Cagliari, 19 giugno 2019

**Oggetto: Osservazioni su progetto “Discarica per rifiuti non pericolosi presso l'ex cava di Serra Bingias, proposto da A&T Project s.r.l. – numero registro 08/19**

Figura 2.10 - Stralcio Tav. 1.1 P.P.R.: Ambito di paesaggio costiero n° 9 "Golfo di Oristano"

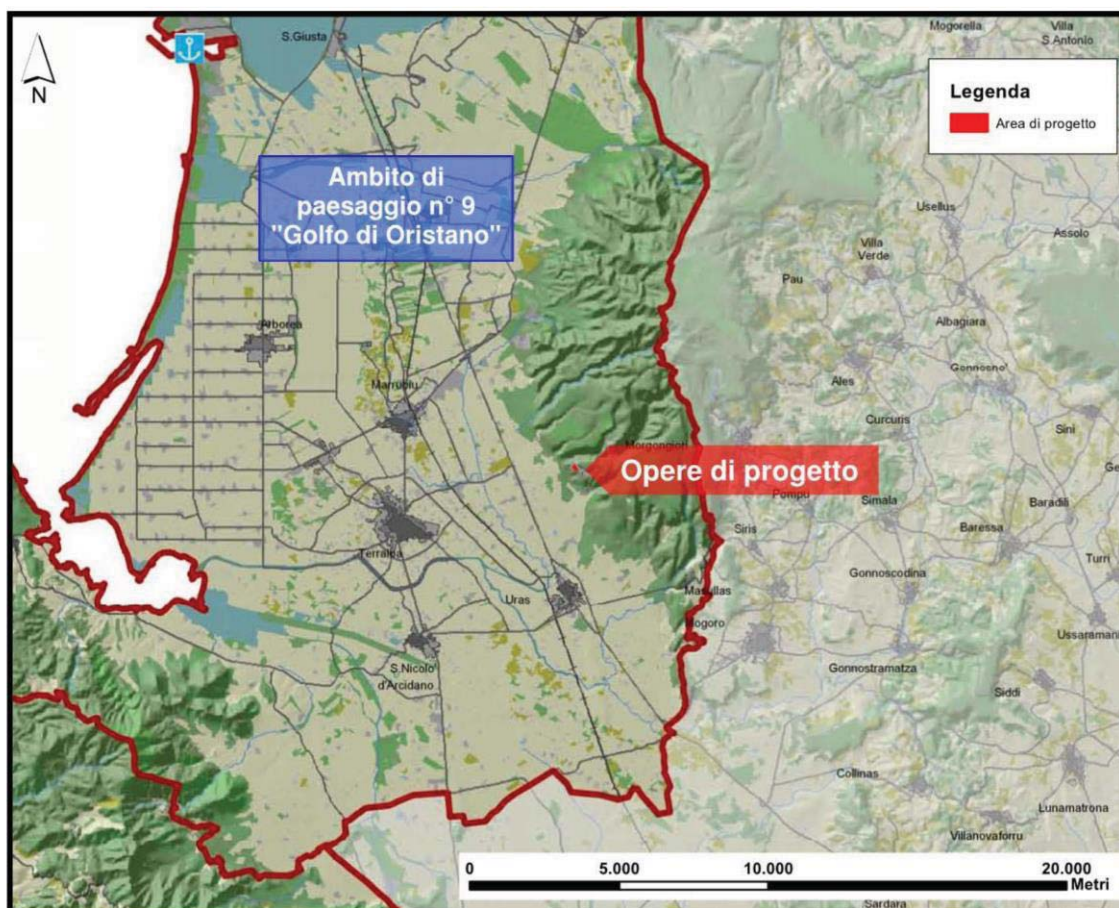
Il sito in questione è compreso nell'ambito di paesaggio costiero n. 9 "Golfo di Oristano", onde la possibilità di collocazione dell'impianto di discarica dovrebbe essere compatibile con esso. In realtà, non lo è per via del vincolo del Parco geominerario storico ambientale della Sardegna (artt. 9,57,58 N.T.A.), della distanza inferiore a 150 metri dal rio Solacera (art. 17 comma 3 lett. h N.T.A.), dell'insistenza in Aree Naturali e Subnaturali (artt. 22, 23, 24 N.T.A.) e Aree Seminaturali (artt. 25, 26, 27 N.T.A.)

L'effetto ostativo di tali vincoli non viene meno in forza degli artt. 103 e 104 delle N.T.A. richiamati a pag. 34 dell'elaborato RS1. La possibilità di cui all'art. 103 comma 6 di realizzare e ampliare discariche e impianti connessi al ciclo di rifiuti è da intendersi riferita ai siti per i quali non vigano vincoli che lo stesso P.P.R. o la legge considerano inderogabili, come appunto quelli individuati nel caso di specie.

Figura 2.13 – Componenti del paesaggio a valenza ambientale - PPR

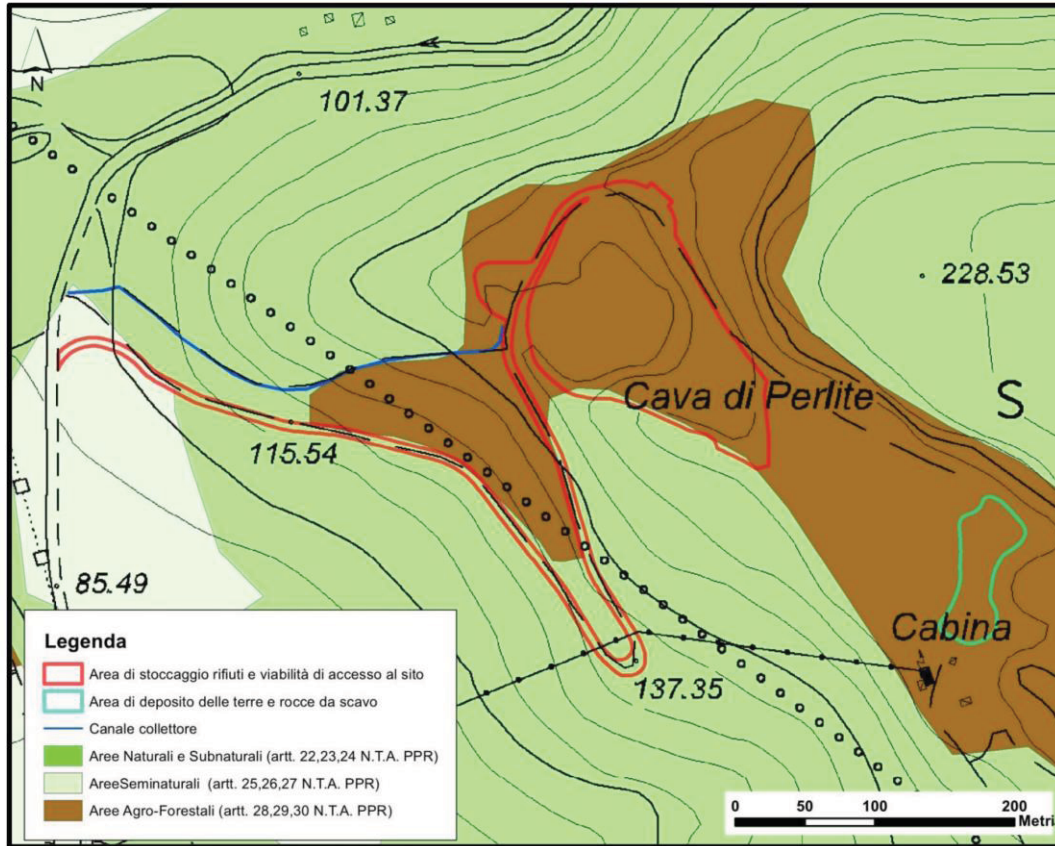
Sotto il profilo dell'assetto ambientale, le aree di stoccaggio dei rifiuti insistono pressoché interamente su ambiti cartografati come "Aree ad utilizzazione agro-forestale", nella fattispecie di Aree antropizzate. Le opere in progetto, in particolare la viabilità di accesso al sito, il tracciato del canale collettore e un'esigua porzione dell'area di discarica, insistono altresì su ambiti cartografati come "Aree naturali e subnaturali" (artt. 22, 23, 24 N.T.A.), inquadrare come "Macchia", ed "Aree seminaturali" (artt. 25, 26, 27 N.T.A.), inquadrare come "Praterie" (Figura 2.13). In queste aree gli artt. 23-26 delle NTA del PPR vietano "*qualunque nuovo intervento edilizio o di modificazione del suolo ed ogni altro intervento, uso od attività, suscettibile di pregiudicare la struttura, la stabilità o la funzionalità ecosistemica o la fruibilità paesaggistica*".

Si tratta anche qui di vincoli assoluti. Non vale a superarli la considerazione contenuta a pag. 36 dell'elaborato RS1 secondo cui *“l'interazione del progetto con tale componente di paesaggio con valenza ambientale sia di carattere eminentemente cartografico e non materiale, giacché la viabilità di accesso al sito nonché il canale collettore insistono su tracciati infrastrutturali preesistenti”*. La circostanza che preesistessero tracciati nulla toglie all'impatto ambientale derivante dalla realizzazione della discarica e dall'utilizzo degli indicati tracciati per il trasporto dei rifiuti.
